**AVIS RELATIF À LA PROTECTION
CONTRE LES EVENTUELS EFFETS NOCIFS ET NUISANCES
PROVOQUÉS PAR LES RAYONNEMENTS NON IONISANTS
GÉNÉRÉS PAR DES ANTENNES ÉMETTRICES STATIONNAIRES**

Commune : NAMUR - Exploitant : TELENET GROUP

Référence exploitant : NR1220A

Rapport n° 1194 / 2024

Figure 2 : Vue en plan des installations d’antennes dans un rayon de 300 mètres autour de l’installation faisant l’objet de la demande d’avis

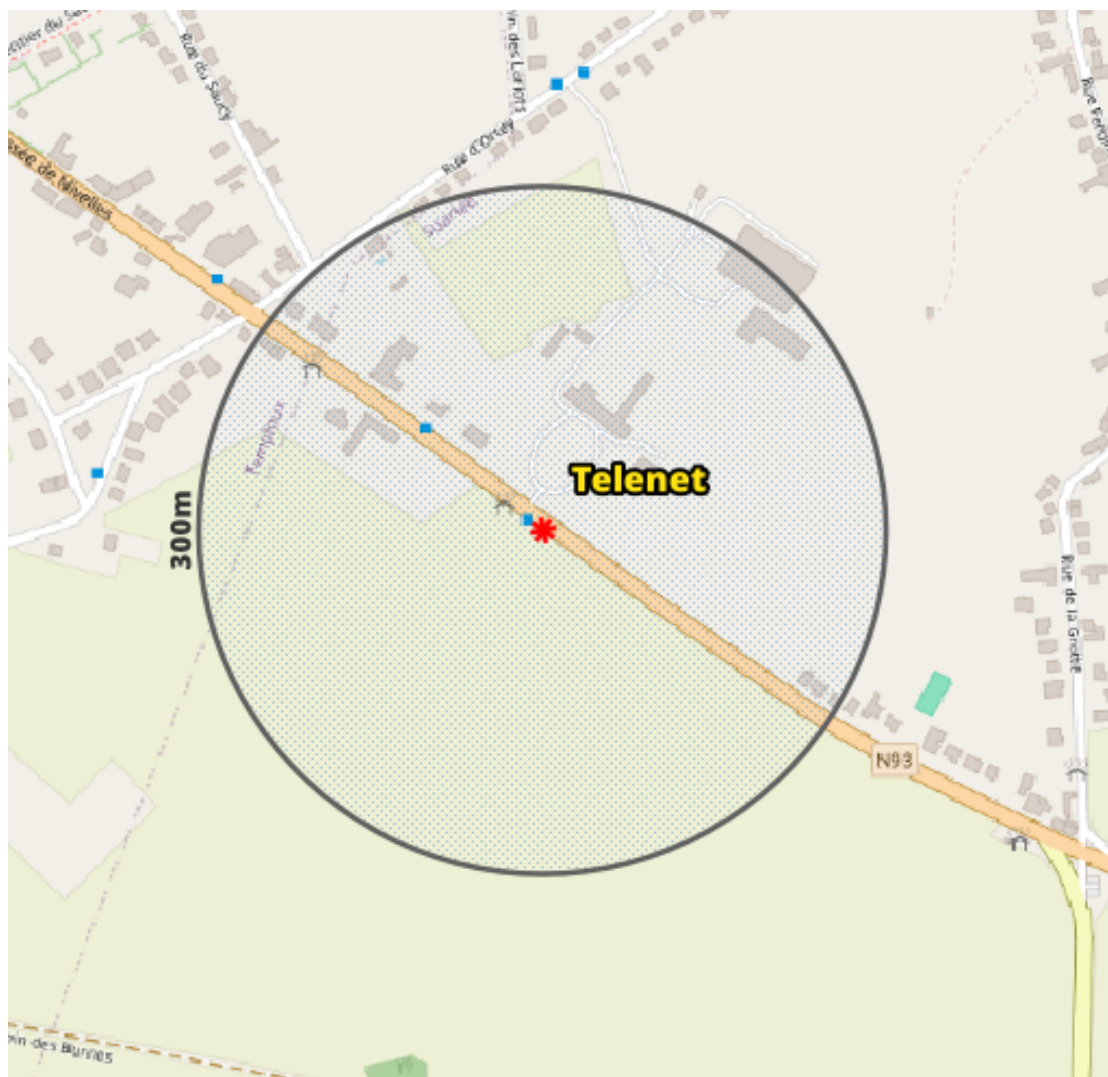
- il y a au plus 4 installations d'antennes émettrices stationnaires présentes dans la zone d'évaluation de 300 mètres de rayon représentée dans la figure 2, y inclus l'installation référencée dans le paragraphe 2 : la limite cumulative définie à l'article 4, §2 du décret est nécessairement respectée dans les lieux de séjour à l'intérieur de la zone d'évaluation de 300 mètres de rayon ;

- b) il y a exactement 5 installations d'antennes émettrices stationnaires présentes dans la zone d'évaluation de 300 mètres de rayon représentée dans la figure 2, y inclus l'installation référencée dans le paragraphe 2 et il existe, pour 3 ou 4 de ces installations, un avis attestant le respect de la limite abrogée de 3 V/m : la limite cumulative définie à l'article 4, §2 du décret est nécessairement respectée dans les lieux de séjour à l'intérieur de la zone d'évaluation de 300 mètres de rayon ;

- c) dans tous les autres cas, il a été vérifié que la limite cumulative définie à l'article 4, §2 du décret n'est pas dépassée dans les lieux de séjour sur base du nombre d'installations localisées dans la zone d'évaluation de 300 mètres de rayon représentée dans la figure 2, de leur localisation ainsi que des données inscrites dans la figure 1 et au paragraphe 4 du présent avis et dans les avis attestant le respect de la limite par installation ou de la limite abrogée de 3 V/m relatifs aux autres installations reprises dans la figure 2.

Compte tenu des considérations ci-dessus, il apparaît que l'intensité du rayonnement électromagnétique généré, dans les lieux de séjour situés dans un rayon de 300 mètres autour de l'installation référencée dans le paragraphe 2, par l'ensemble des antennes émettrices stationnaires de l'ensemble des exploitants du même site d'antennes émettrices stationnaires respecte la limite fixée à l'article 4, § 2 du décret.
